**AVIS RELATIF A LA PROTECTION
CONTRE LES EVENTUELS EFFETS NOCIFS ET NUISANCES
PROVOQUES PAR LES RAYONNEMENTS NON IONISANTS
GENERES PAR DES ANTENNES EMETTRICES STATIONNAIRES**

Commune : SOIGNIES - Exploitant : PROXIMUS

Référence exploitant : 67SGN_01

Rapport n° 1584 / 2023

Figure 1 : Vue en plan des lieux de séjour et des points de contrôle

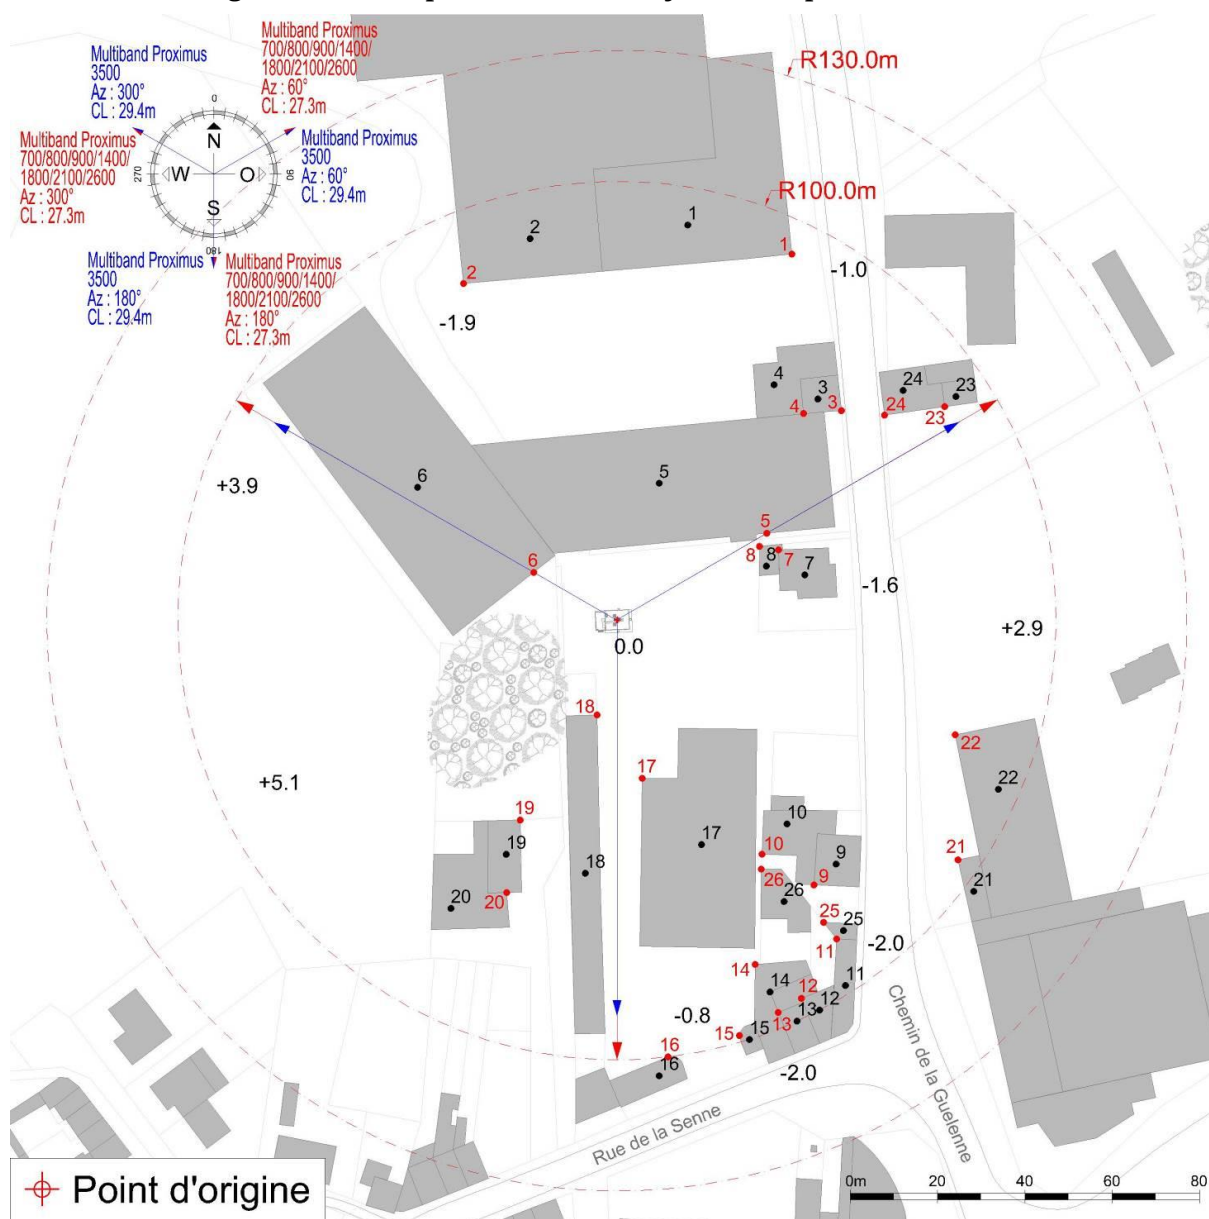
N° point de contrôle	LS	Atténuation (dB)	Indice d'exposition relatif à la limite par installation IE_i
23	LS23	3,0	0,251
16	LS16	3,0	0,206
13	LS13	3,0	0,180
15	LS15	3,0	0,173
9	LS9	3,0	0,106
11	LS11	3,0	0,102
12	LS12	3,0	0,102
22	LS22	3,0	0,096
21	LS21	3,0	0,088
1	LS1	3,0	0,074
14	LS14	3,0	0,056
3	LS3	3,0	0,055
24	LS24	3,0	0,049
2	LS2	3,0	0,048
25	LS25	3,0	0,036
7	LS7	3,0	0,031
19	LS19	3,0	0,024
17	LS17	3,0	0,022
5	LS5	3,0	0,021
8	LS8	3,0	0,021
20	LS20	3,0	0,016
18	LS18	3,0	0,016
6	LS6	3,0	0,013
4	LS4	3,0	0,009
10	LS10	3,0	0,006
26	LS26	3,0	0,006

En ce qui concerne les antennes de l'installation mentionnées dans le tableau 1, la distance maximale à laquelle la limite pourrait être atteinte, à l'extérieur, est égale à 84,8 m. S'il n'y a pas de LS à une distance inférieure, les antennes respectent forcément la limite d'immission.

Dans le cas des LS situés à l'intérieur des bâtiments, une atténuation d'obstacle est prise en compte et il en résulte que la distance maximale à laquelle la limite pourrait être atteinte se réduit à 60,0 m.

Figure 2 : Vue en plan des installations d'antennes dans un rayon de 300 mètres autour de l'installation faisant l'objet de la demande d'avis

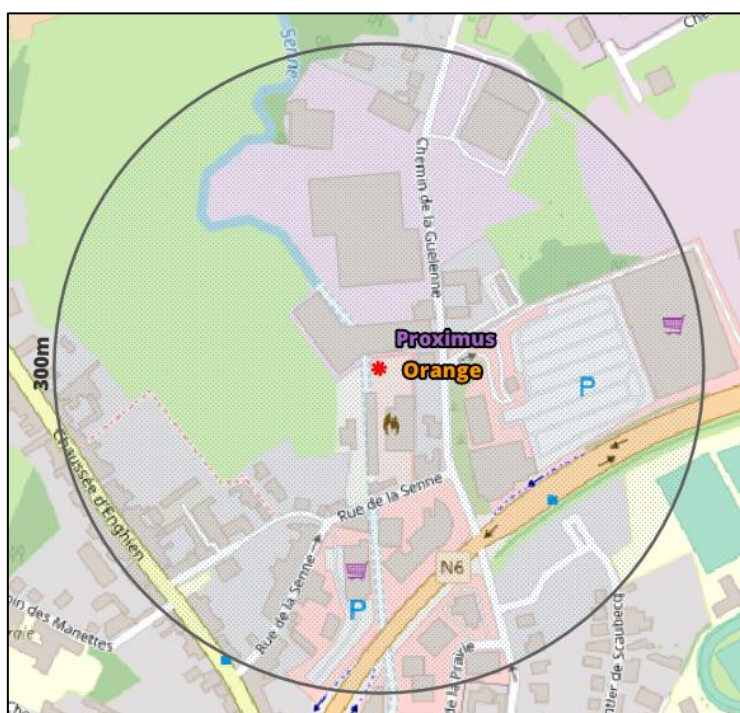
Compte tenu du nombre d'installations localisées dans la figure 2, il apparaît que l'intensité du rayonnement électromagnétique généré, dans les lieux de séjour situés à proximité de l'installation référencée dans le paragraphe 2, par l'ensemble des antennes émettrices stationnaires de l'ensemble des exploitants du même site d'antennes émettrices stationnaires respecte la limite fixée à l'article 4, § 2 du décret.
